Modulo per la presentazione delle osservazioni per i piani/programmi/progetti sottoposti a procedimenti di valutazione ambientale di competenza statale

ID: Codice procedura (ID_VIP/ID_MATTM): 12691

“Progetto di un impianto eolico denominato "Pitigliano" ubicato nei comuni di Pitigliano (GR) e Sorano (GR) costituito da 20 (venti) aerogeneratori di potenza nominale 7,0 MW per un totale di 140,0 MW con relative opere connesse ed infrastrutture indispensabili”

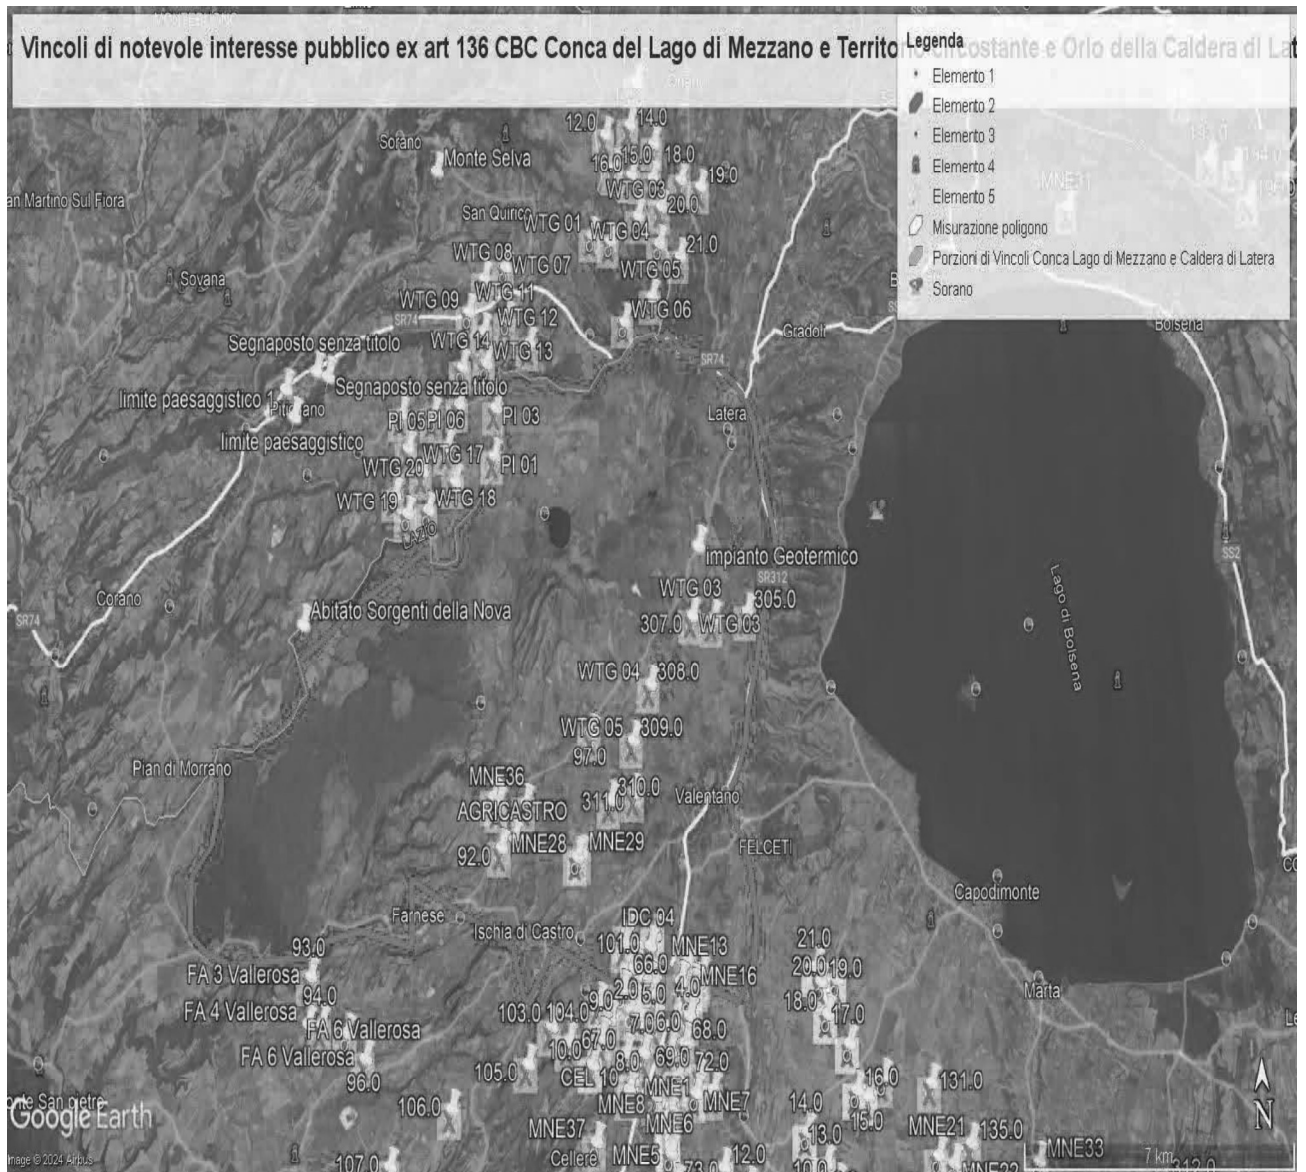
Al contrario si evidenzia che l'impianto eolico industriale citato non solo ricadrebbe con tutti e 20 gli aerogeneratori all'interno delle fasce di rispetto di 3 km di due vincoli paesaggistici di notevole interesse pubblico esistenti nella Regione Lazio e con una parte di essi nel vincolo paesaggistico del Centro abitato di Sorano (GR) quindi in aree non idonee all'installazione di impianti di energia rinnovabile. Addirittura, alcuni aerogeneratori sarebbero ubicati a poche centinaia di metri dai perimetri dei due vincoli paesaggistici laziali ex art 136 del CBC.

Come è illustrato nell'immagine si ribadisce che l'impianto industriale "Pitigliano" ricade completamente all'interno delle fasce di rispetto dei due vincoli di notevole

IMMAGINE n. 2 Impianto eolico industriale “Pitigliano” e distanze aerogeneratori dai Vincoli della Conca del Lago di Mezzano...

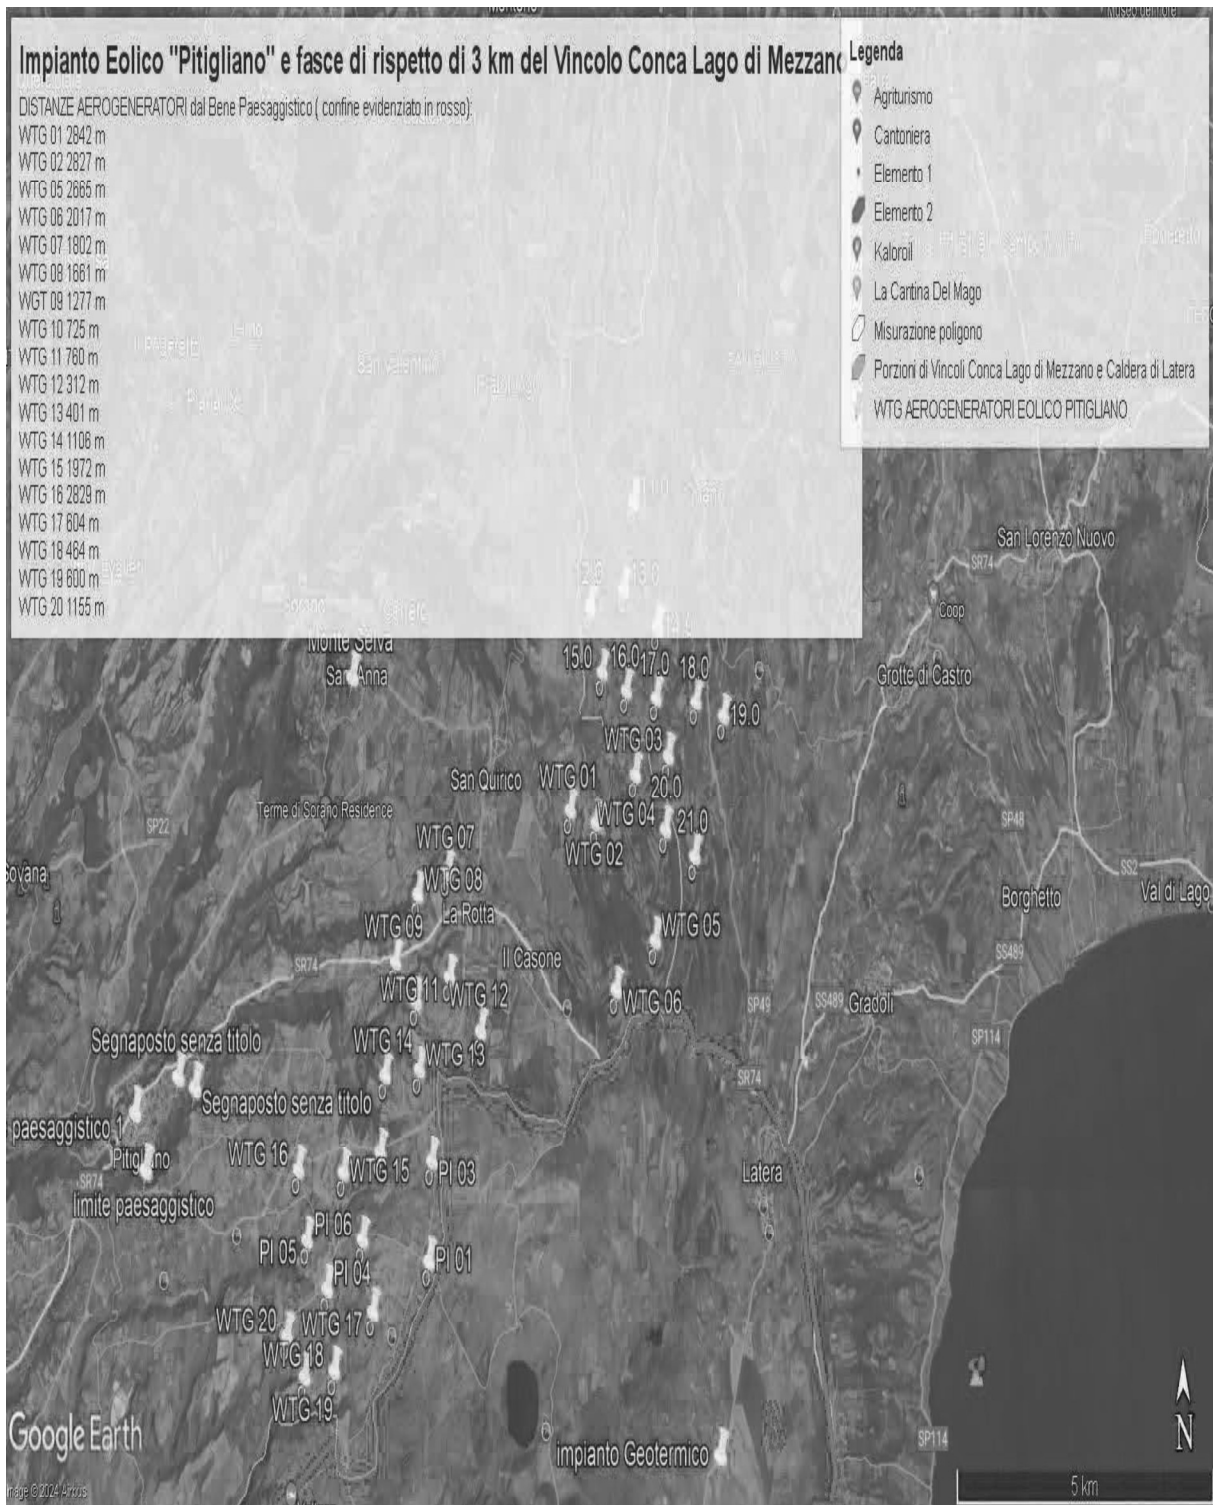
ma nelle sue immediate vicinanze (a soli 100 metri i primi due aerogeneratori) oltre ad impattare sul territorio e sulle economie di cinque Comuni del Lazio (Farnese, Onano, Latera, Valentano, Grotte di Castro e Gradoli) si trova nelle fasce di rispetto dei Beni di notevole interesse pubblico come si è evidenziate nelle Osservazioni precedenti e crea degli impatti negativi anche sui beni naturalistici come verrà dettagliato nell'Osservazione relativa alla Vinca. Inoltre, andrebbe a sommarsi al già enorme cumulo di impianti eolici e fotovoltaici e geotermici che creano una elevata criticità ambientale nella provincia di Viterbo e interferiscono anche con il territorio toscano come si può vedere dalle varie immagini dell'Allegato n. 1.

IMMAGINE n. 3 Impianto eolico industriale "Pitigliano" e distanze aerogeneratori dai Vincolo "Orlo della Caldera di Latera.

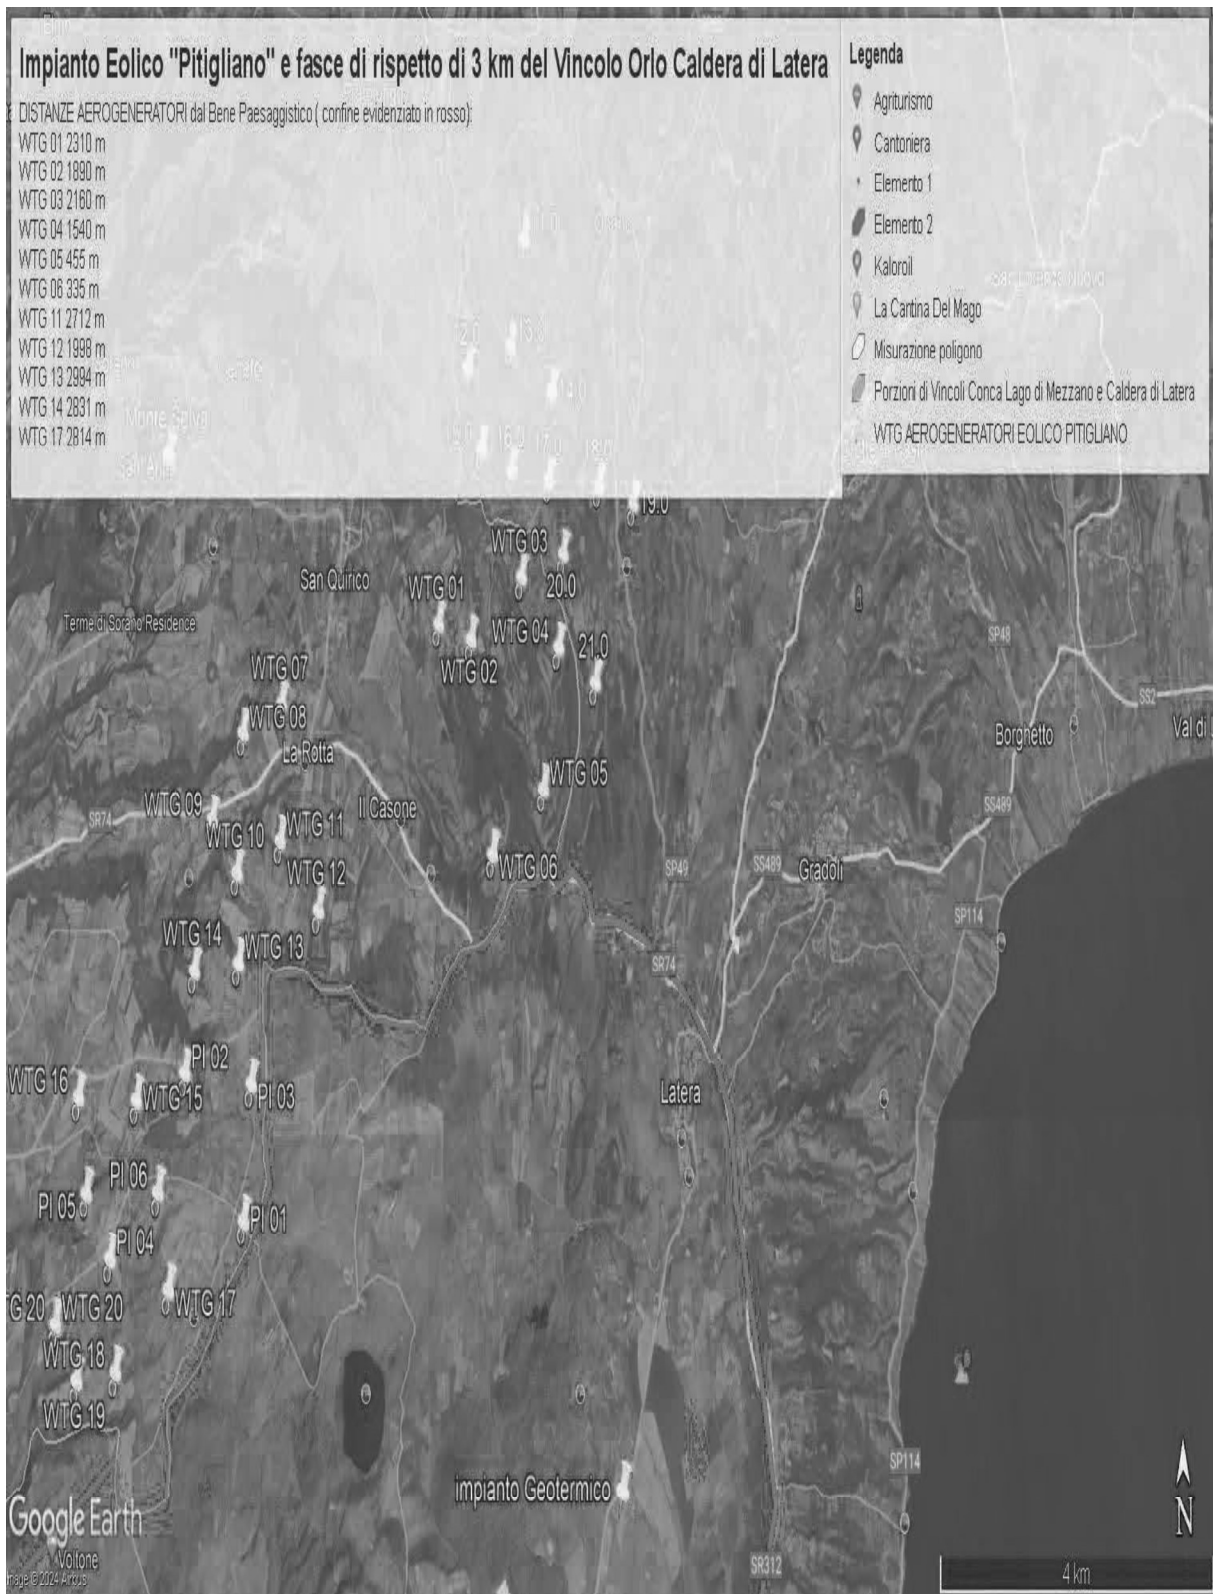
Concludendo, si evidenzia ancora che la proponente non effettuando la procedura prevista dalla Parte III delle Linee Guida nazionali ha ignorato un vincolo paesaggistico di notevole interesse pubblico istituito con un provvedimento del Segretariato regionale del Ministero della Cultura per il Lazio che ha emanato il Decreto di dichiarazione di notevole interesse pubblico n. 22 del 15.02.2024 ai sensi e per gli effetti dell'art. 136, co. 1, lett. c) e d) del decreto legislativo 22 gennaio 2004, n. 42, "Ambito paesaggistico, geologico e geomorfologico dell'orlo della caldera di

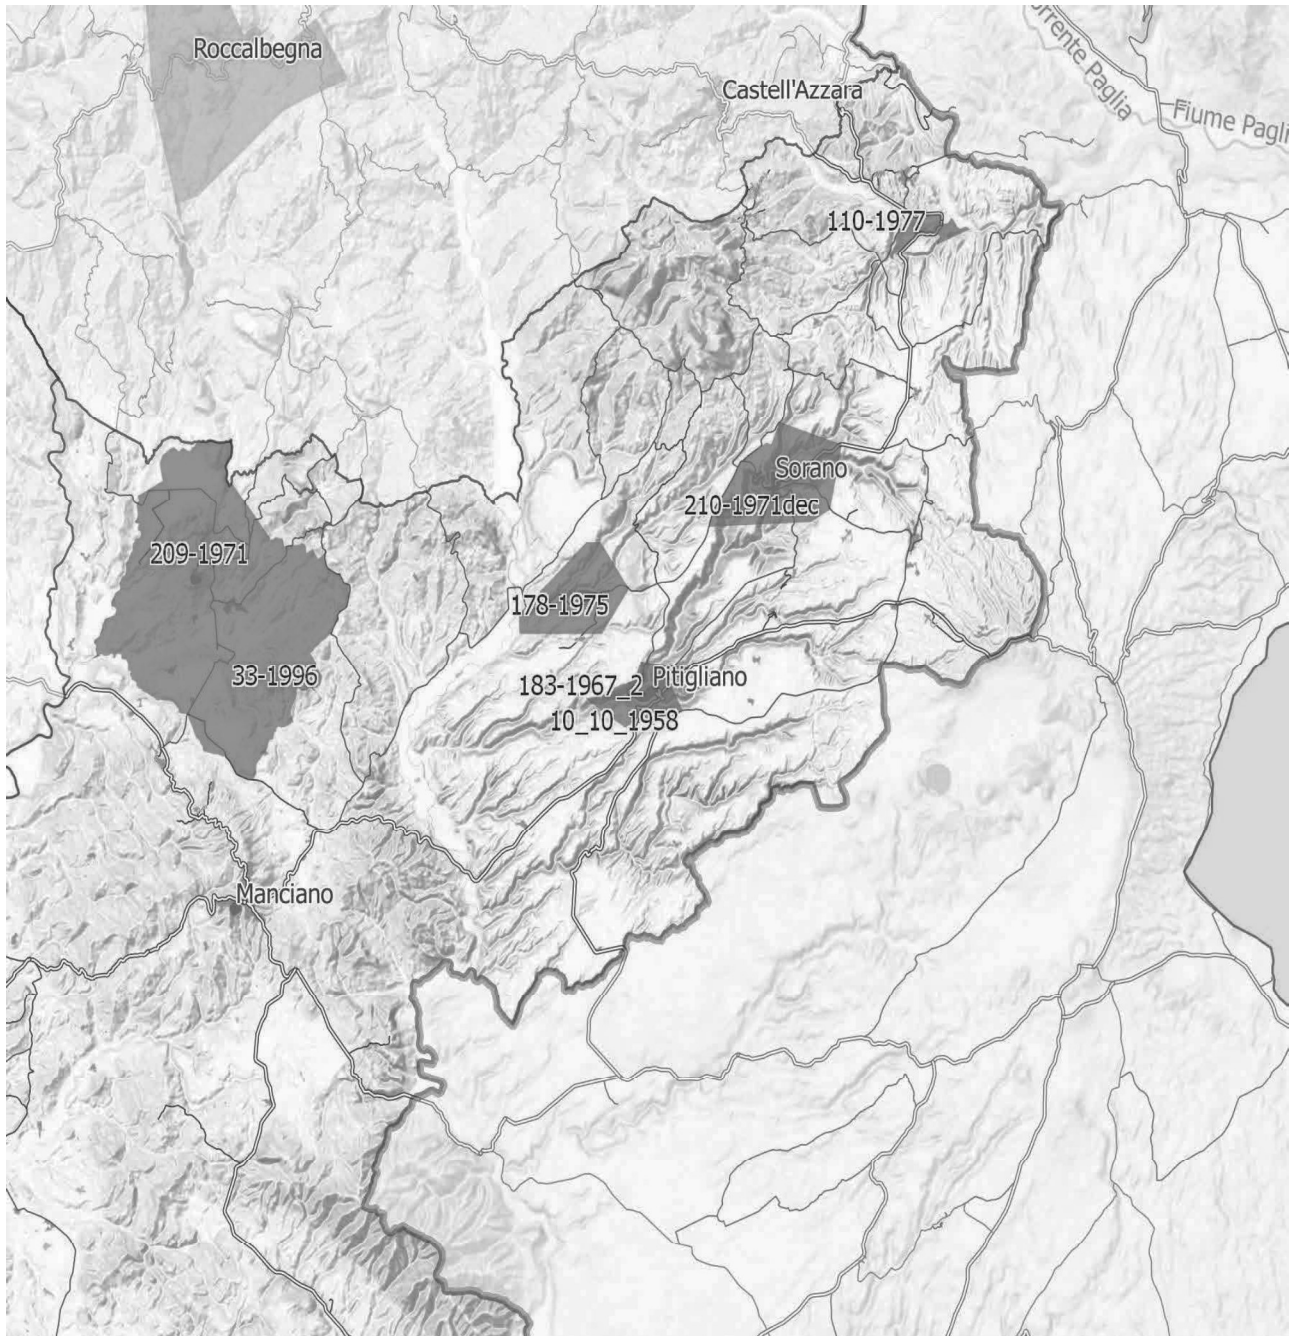
Inoltre, come sostiene la Proponente parte dell'impianto si verrebbe a trovare a 3,5 km dal centro abitato di Sorano. Infatti, tre degli aerogeneratori WTG 08, 09, 10 sono addirittura all'interno delle fasce di rispetto dei 3 km del suo vincolo paesaggistico di notevole interesse pubblico ex art 136 del CBC. Si evidenzia che così si crea

IMMAGINE n 5. Mappa eolici elaborata dall'Associazione Amici della Terra. La mappa evidenzia il cumulo degli impianti tra Lazio e Toscana.

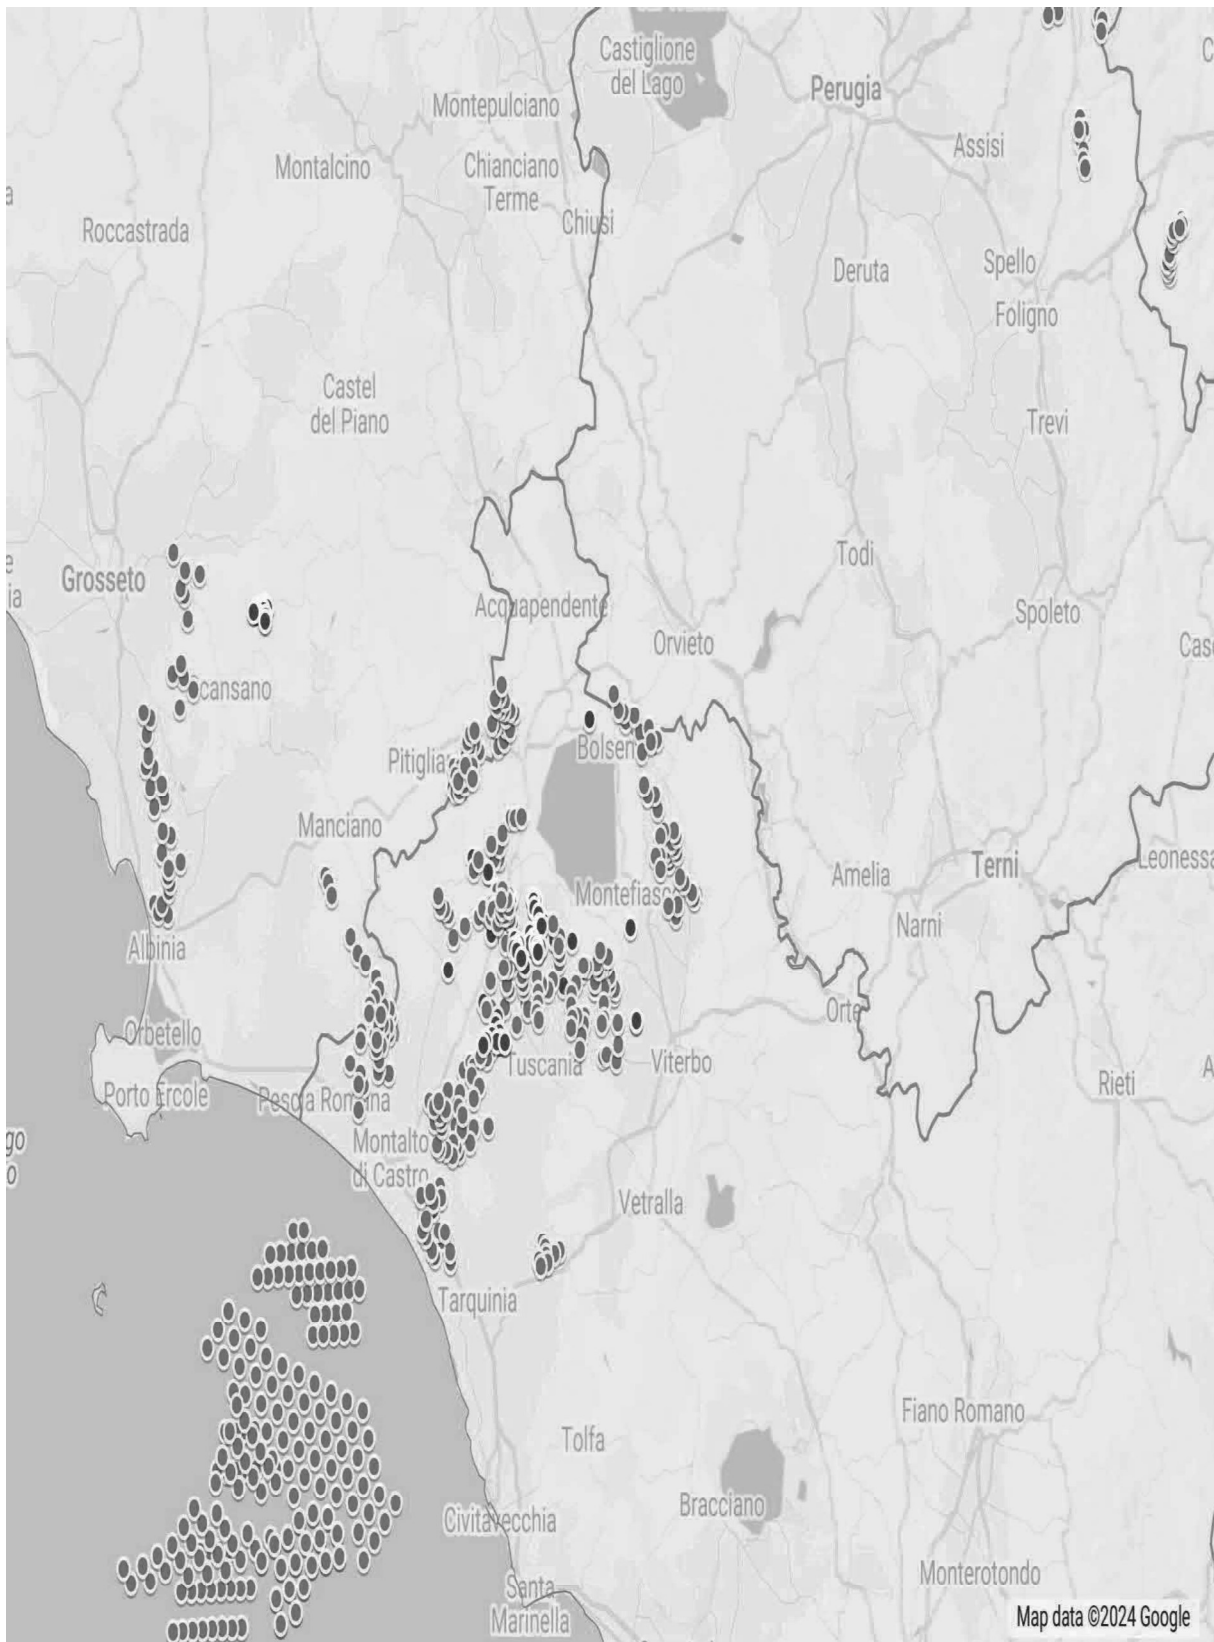
Riguardo al cumulo degli impianti FER, le mappe prodotte dalla proponente riguardano, come già evidenziato, soltanto una parte molto piccola degli impianti FER dell'area intermedia e vasta e in particolare di quelli eolici che contribuiscono a creare un notevole cumulo e la saturazione del territorio tosco laziale. Riguardo al cumulo dei soli impianti eolici si riporta la mappa dell'intervisibilità degli impianti eolici elaborata dall'Associazione nazionale “Amici della Terra”.

Se agli impianti eolici rappresentati qui sopra che non comprendono sia l'impianto eolico Pitigliano e le altre 14 pale del progetto eolico in verifica amministrativa sempre nel territorio di Pitigliano si aggiungono i migliaia di ettari (7000 fin'ora) di territorio occupato dagli impianti fotovoltaici e agrivoltaici e dalle altre tipologie appare chiaro il numero spropositato degli impianti FER nella bassa toscana e nella Tuscia.
